COMUNE DI GENOVA

Proposta di Deliberazione N. 2017-DL-428 del 07/12/2017

PARERE DEL COMUNE DI GENOVA NELL'AMBITO DELLA PROCEDURA DI INTESA STATO-REGIONE AI SENSI DEL D.P.R. 383/94 - D.P.R. 616/77 (ART. 81), PER L'APPROVAZIONE DEL PROGETTO DI VARIANTE TRACCIATO NV07 LUNGOTORRENTE VERDE - TRATTA AV/AC - TERZO VALICO INTERVENTO FACENTE PARTE DEI PROGETTI ADDENDUM ALLA CONVENZIONE QUADRO VARIANTE COMPLESSIVA ENTI LIGURI DEL 2012 E AVVIO DELLE PROCEDURE COMPORTANTI APPOSIZIONE DEL VINCOLO PREORDINATO ALL'ESPROPRIO SUL P.U.C. VIGENTE, NONCHÉ DICHIARAZIONE DI PUBBLICA UTILITÀ ED URGENZA DELLE OPERE AI SENSI DELL'ART. 10 DEL D.P.R. 327/01

Figura 3 – planimetria tratto 3 – edificio Via Lungotorrente verde 1 e nuova area a posteggio

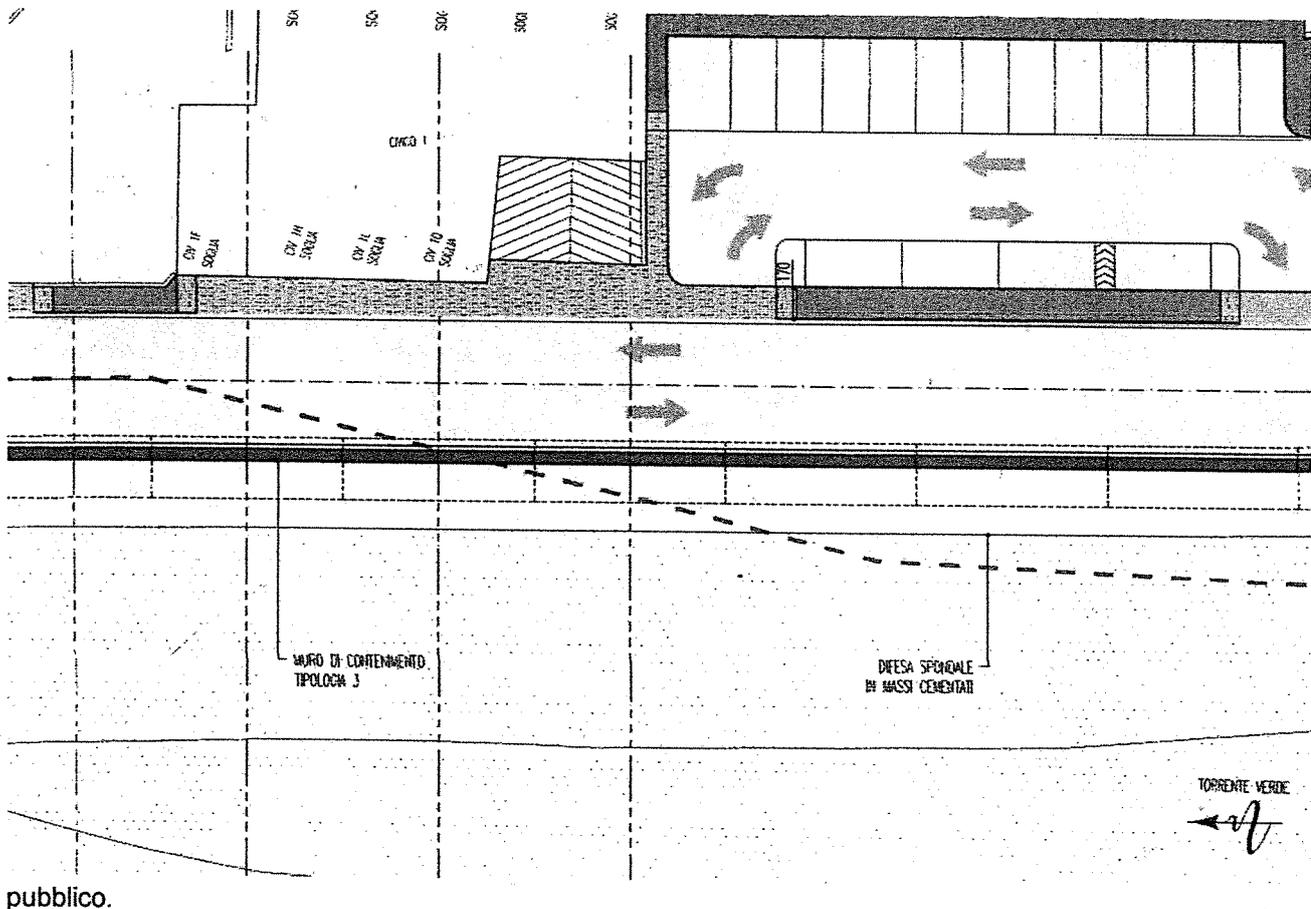
Si osserva che per realizzare il parcheggio al punto 3.3 , tra indennizzi , costi per abbattimento e bonifiche , si avrebbero dei costi molto elevati ;mentre il parcheggio a punto 3.5 potrebbe essere modificato creando più posti auto realizzando un accesso e uscita a senso unico nella direzione di marcia , spostando la cabina ENEL nell'area verde a progetto(che si potrebbe sensibilmente ridurre ed adibire ad altri parcheggi ,considerando come sia carente la manutenzione di quelle aree che diventano molto spesso delle vere e proprie discariche abusive)

- Si osserva che per realizzare il parcheggio al punto 3.3, tra indennizzi, costi per abbattimento e bonifiche, si avrebbero dei costi molto elevati; mentre il parcheggio a punto 3.5 potrebbe essere modificato creando più posti auto realizzando un accesso e uscita a senso unico nella direzione di marcia, spostando la cabina ENEL nell'area verde a progetto (che si potrebbe sensibilmente ridurre ed adibire ad altri parcheggi, considerando come sia carente la manutenzione di quelle aree che diventano molto spesso delle vere e proprie discariche abusive).

Si comunica che il progetto è stato recentemente modificato inserendo una lieve variazione della sistemazione della piazzetta al fine di ricavare un numero maggiore di posti auto.

Per una maggiore comprensione di quanto affermato si allega alla presente una tavola grafica codificata **A301-0X-D-CV-AZ-NV07-00-013-B00** riportante planimetria e sezioni della zona interessata con indicazioni degli interventi.

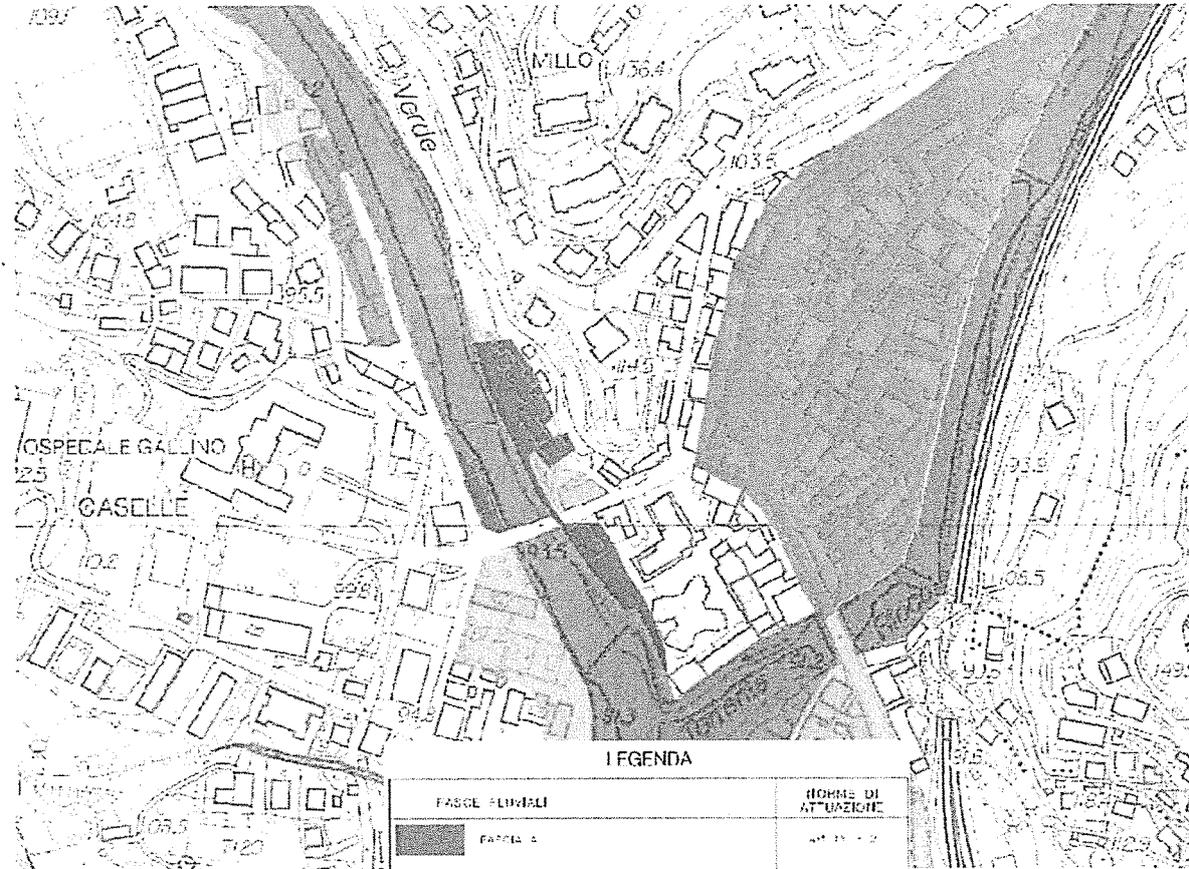
Dall'esame del progetto verrebbe realizzato un marciapiede di quota superiore alla pavimentazione degli immobili con conseguenti problematiche di allagamento e interdizione carrabile all'accesso.

Si rileva inoltre che parte del marciapiede graverebbe su proprietà privata.

Gli interventi in progetto non pregiudicano l'accesso carrabile alle proprietà.

E' necessario inoltre puntualizzare che, in quest'area, gli interventi non vanno a invadere le particelle catastali di proprietà private ma bensì rimangono all'interno dell'area demaniale e dell'area indicata catastalmente come strada (Discesa al Torrente Verde).

Stralcio P.U.C. vigente - Assetto Urbanistico

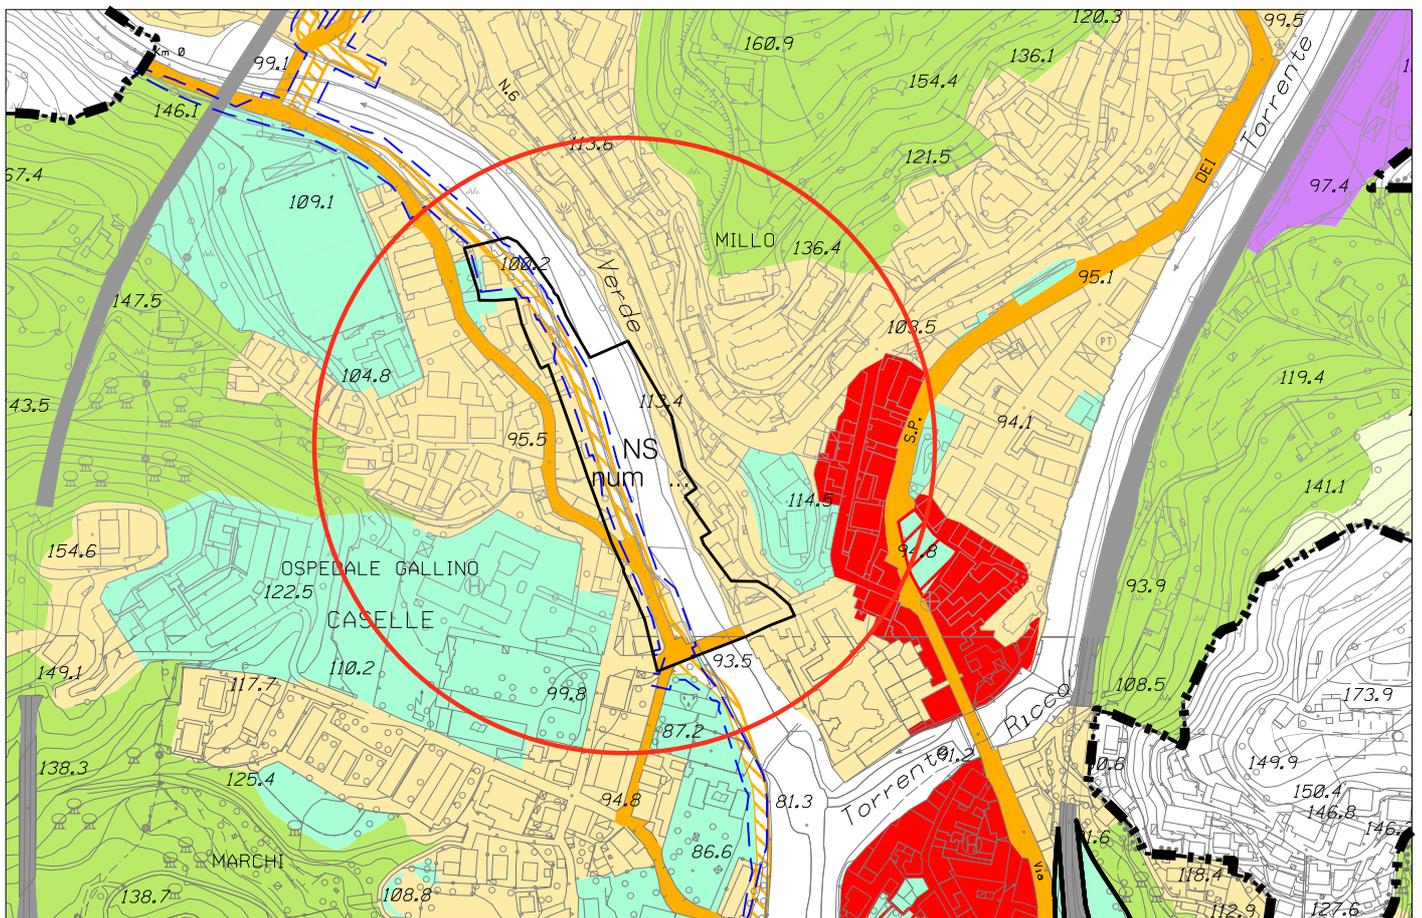
Si rileva che nella Relazione generale di progetto redatta da Cociv viene evidenziato che per il parcheggio pubblico da realizzarsi in fondo alla viabilità, viene adottata una sistemazione drenante e realizzata una rete di collettori e pozzetti di volumetria equivalente ad un sistema di compensazione calcolato sulla base del foglio Excel ai sensi dell’art. 14 comma 3 delle Norme Generali del P.U.C.
